高圧真空遮断器 VF-20D/25D(2000A)形
VF-32D/40D形

高圧真空遮断器 VF-20D/25D(2000A), VF-32D/40D形 VCB結線図変更について

発行 日付	2013年3月	件名	高圧真空遮断器 VF-20D/25D(2000A), VF-32D/40D 形 VCB 結線図変更について	三菱電機(株)受配電システム製作所 (担当)機器営業課 (TEL)0877-24-2075 〒763-8516 香川県丸亀市蓬萊町8番地
----------	---------	----	--	--

2. 変更内容

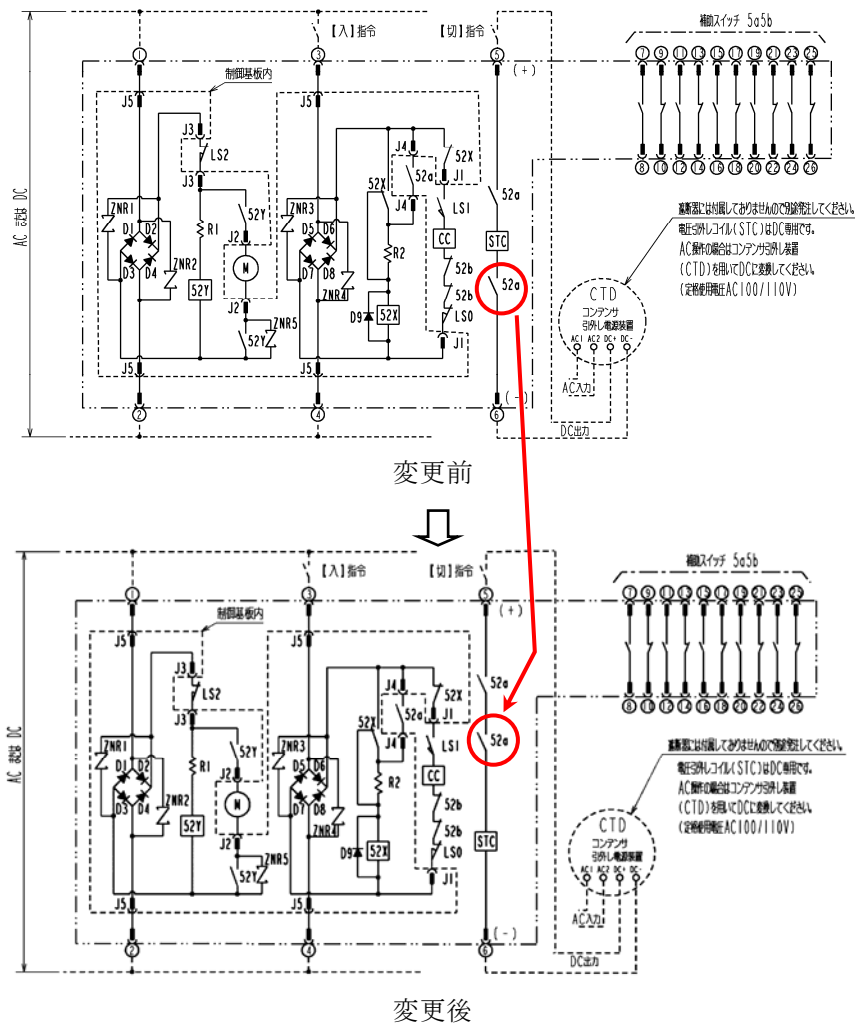
引外し回路(端子番号⑤-⑥間)にある 52a 接点の位置を変更。

他 VCB ラインナップの内部結線と共用化を図るため

変更前後で互換性はあります。
